**Groupe de travail des transports
de marchandises dangereuses****Réunion commune de la Commission d'experts du RID et du
Groupe de travail des transports de marchandises dangereuses**

Genève, 19-29 septembre 2023

Propositions d'amendements au RID, à l'ADR et à l'ADN :**Nouvelles propositions****Diagramme prêtant à confusion dans l'instruction
d'emballage P200, à la fin du 4.1.4.1****Communication de Liquid Gas Europe^{*, **}***Résumé*

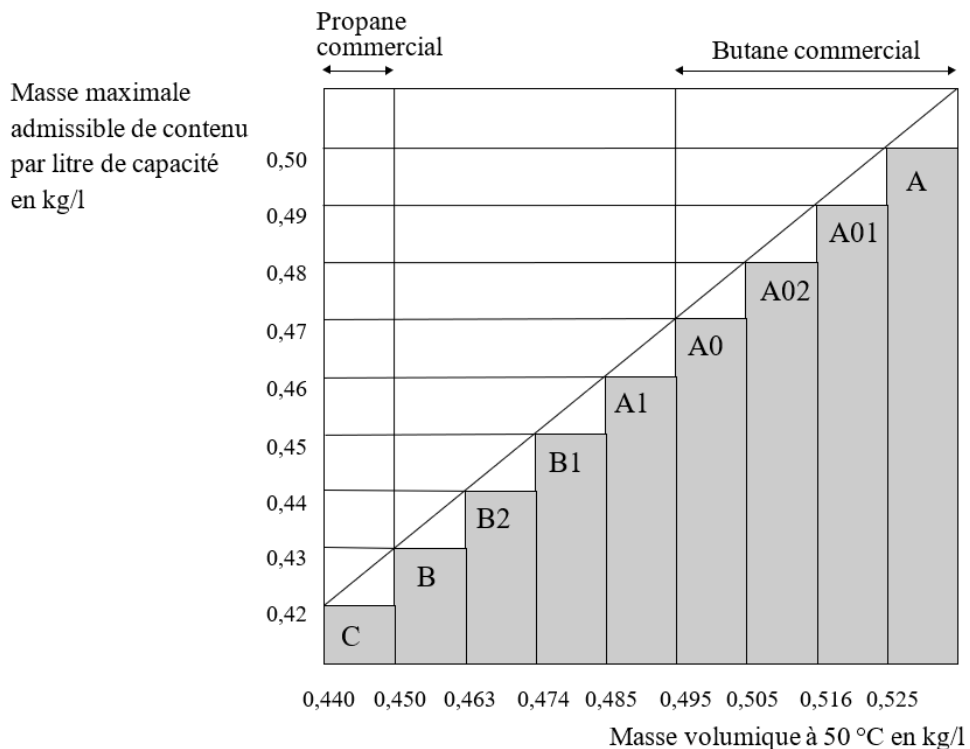
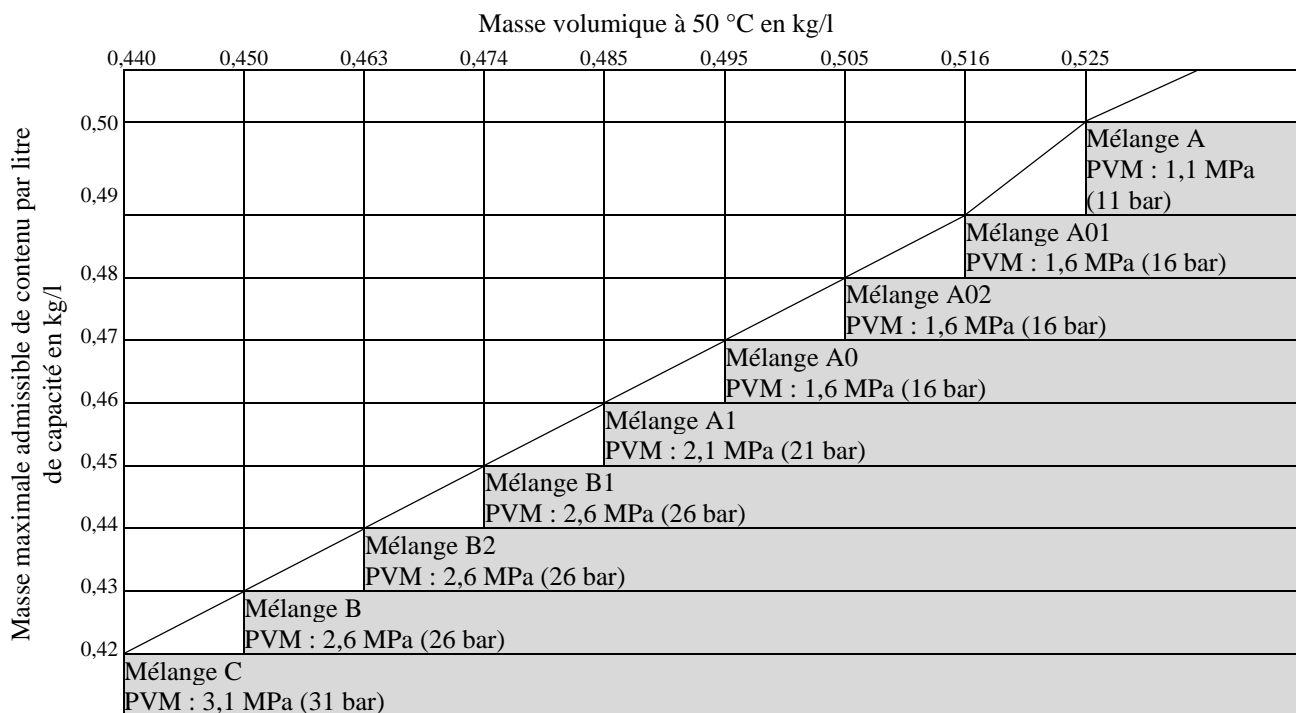
- Aucune masse volumique maximale n'est définie pour les différents mélanges visés par les rubriques collectives du 2.2.2.3.
- Or sur le diagramme figurant dans l'instruction d'emballage P200, à la fin du 4.1.4.1, une valeur minimale et une valeur maximale sont ainsi représentées pour la masse volumique de chacun des mélanges :

4. Le diagramme ci-dessus indique que le propane commercial doit avoir une masse volumique à 50 °C comprise entre 0,440 et 0,450 kg/l, alors qu'il est couramment composé de 90 % de propane et de 10 % de butane, soit une masse volumique de 0,462 kg/l à 50 °C. On trouve aussi souvent du propane commercial composé de 95 % de propane et de 5 % de propène, soit une masse volumique de 0,449 kg/l à 50 °C, tout juste inférieure à la valeur maximale, de sorte que toute hausse de la teneur en propène fera sortir la masse volumique des limites indiquées.

5. Si un exploitant classe par erreur un mélange selon sa masse volumique en s'appuyant sur le diagramme figurant dans l'instruction d'emballage P200, au 4.1.4.1, ce mélange pourrait être placé dans une bouteille à gaz ou un fût à pression dont la pression nominale ne convient pas. Par exemple, un mélange composé de 90 % de propène et de 10 % de propane présente une masse volumique de 0,456 kg/l à 50 °C, et se verrait donc attribuer le code de classification B, alors qu'au titre du 2.2.2.3 (Liste des rubriques collectives), il relèverait du code C.

6. Dans l'instruction d'emballage P200 du 4.1.4.1, sous le tableau 2, remplacer le diagramme par la version corrigée suivante :

PVM : pression de vapeur maximale à 70 °C
